Oggetto: S.R.R. Messina – Realizzazione impianto trattamento frazione umida in località Mili-Moleti (Comune di Messina) – Osservazioni tecniche, profili di incompatibilità normativa e richiesta di rivalutazione del P.A.U.R.

Con riferimento al progetto per la realizzazione dell'"Impianto per il trattamento della frazione umida e di supporto al ciclo depurativo dell'impianto di Mili", proposto dalla S.R.R. "Messina Area Metropolitana", si rappresenta quanto segue.

Stralcio cartografia vincolo idrogeologico con indicato in azzurro il Torrente Moleti e in rosso l'area in oggetto

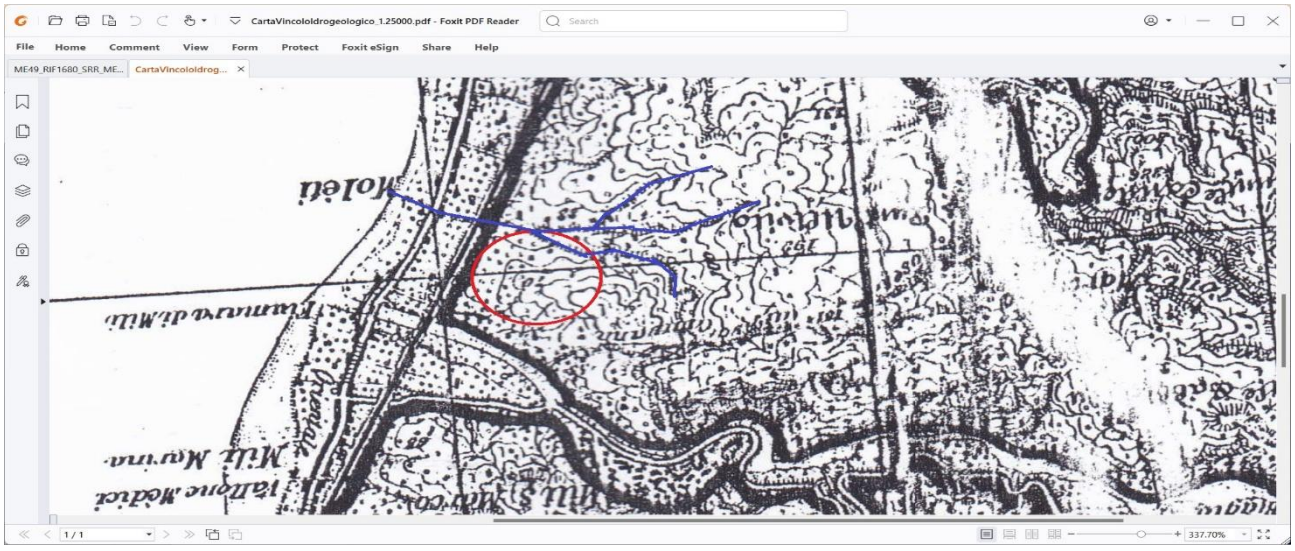
In sintesi, si è evidenziato come le opere previste dal progetto insistano in corrispondenza e in prossimità di un corso d'acqua naturale, determinando potenziali profili di incompatibilità con la normativa vigente, ed in particolare con l'art. 142, comma 1, lett. c) del D.lgs. 42/2004, che assoggetta a vincolo paesaggistico i fiumi, i torrenti e i corsi d'acqua, nonché le relative sponde o piedi degli argini per una fascia di rispetto pari a 150 metri per ciascun lato.

Tale tutela opera a prescindere dallo status formale di iscrizione del corso d'acqua negli elenchi delle acque pubbliche, atteso che il D.lgs. 152/2006 (Testo Unico Ambientale) ha recepito il principio secondo cui tutte le acque superficiali e sotterranee sono pubbliche e costituiscono una risorsa da salvaguardare. Sul punto si richiama altresì la consolidata giurisprudenza amministrativa (Consiglio di Stato, Sez. VI, sent. n. 3264 del 27 giugno 2014), secondo cui i fiumi e i torrenti sono soggetti a tutela paesaggistica "di per se stessi", indipendentemente dall'iscrizione negli elenchi delle acque pubbliche.

È stato altresì evidenziato come nella relazione progettuale allegata agli atti il Torrente Moleti venga impropriamente descritto come una viabilità secondaria ("stradella") posta a sud dell'impianto, mentre

in realtà lo stesso corso d'acqua ha subito nel tempo alterazioni del tracciato che ne hanno incrementato la potenziale pericolosità idraulica.

Stralcio studio ENEA del 2014

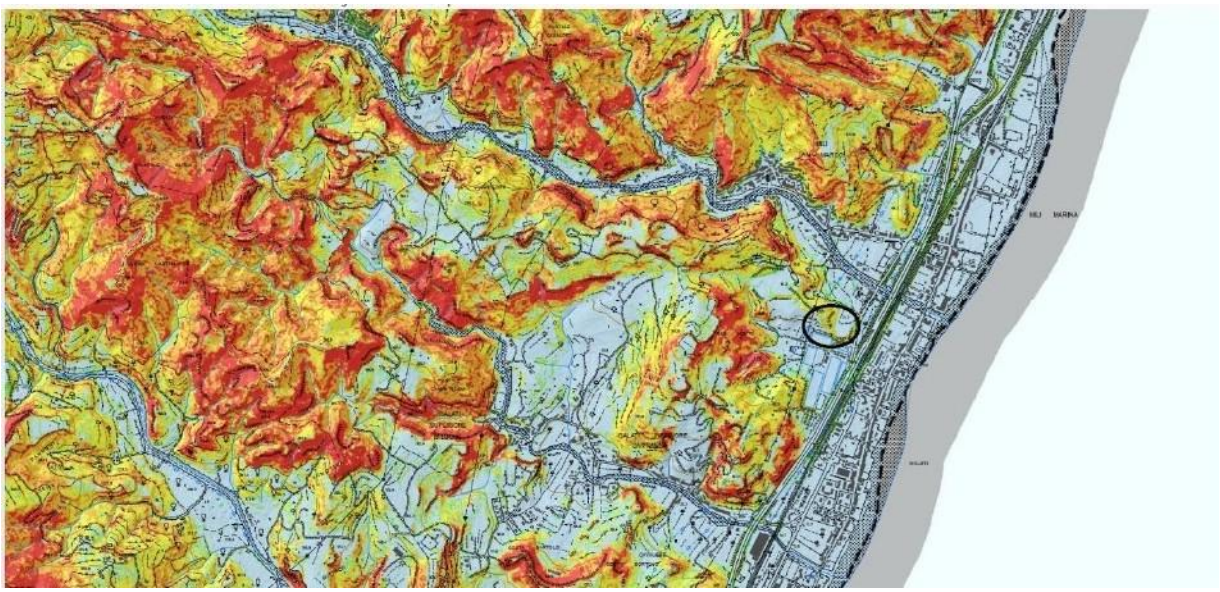
Si è inoltre rilevato che l'area in questione è individuata dal Piano per l'Assetto Idrogeologico (PAI) come sito di attenzione, potenzialmente esposto a rischio di colate rapide, come peraltro confermato dalla cartografia ENEA. Ciò comporta precisi obblighi di verifica e di rispetto di prescrizioni tecniche nelle fasi di progettazione e realizzazione delle opere, in ossequio ai principi di prevenzione e tutela della pubblica incolumità.

Planimetria con evidenziate le distanze dal previsto impianto al centro abitato di Mili Moleti inferiore ai 3 Km

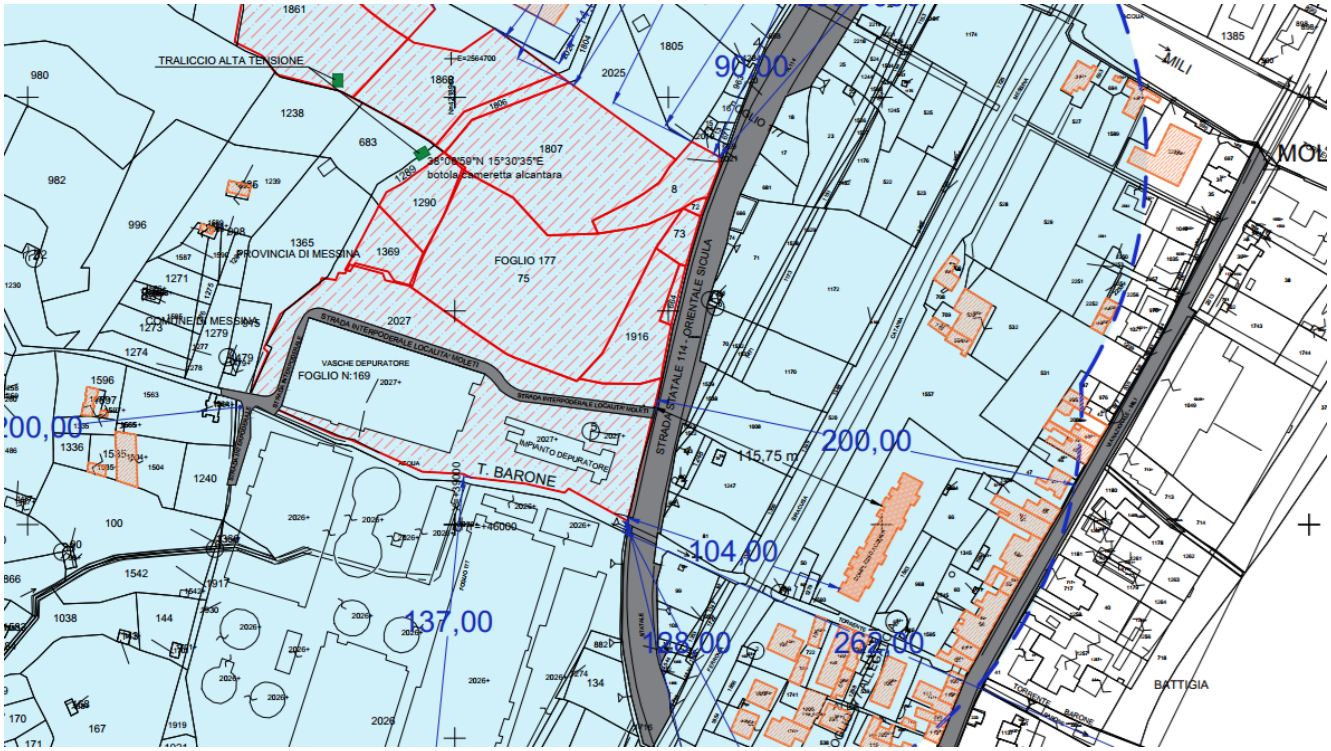
In particolare, il Piano Regionale di Gestione dei Rifiuti Urbani (pagg. 38-40, punto 1.7.2) individua una serie di criteri "ESCLUDENTI" per la localizzazione degli impianti di trattamento dei rifiuti urbani, tra i quali:
– distanza minima di 3 km dai centri abitati (art. 17, comma 3, L.R. 9/2010);
– aree caratterizzate da criticità geologiche e idrogeologiche;
– aree di tutela dei corsi d'acqua e delle relative fasce di rispetto ex art. 142, comma 1, lett. c) del D.lgs. 42/2004;
– aree di salvaguardia delle captazioni idriche destinate al consumo umano (art. 94 D.lgs. 152/2006);
– prossimità a funzioni sensibili (scuole, asili, strutture sanitarie), con distanza minima di 1.000 metri.

Alla luce di tali disposizioni, l'intervento in oggetto **non risulta compatibile con il quadro pianificatorio regionale vigente**, determinando un evidente **vizio di conformità** che impone la **riapertura dell'istruttoria** e il **riesame complessivo del procedimento autorizzativo**.
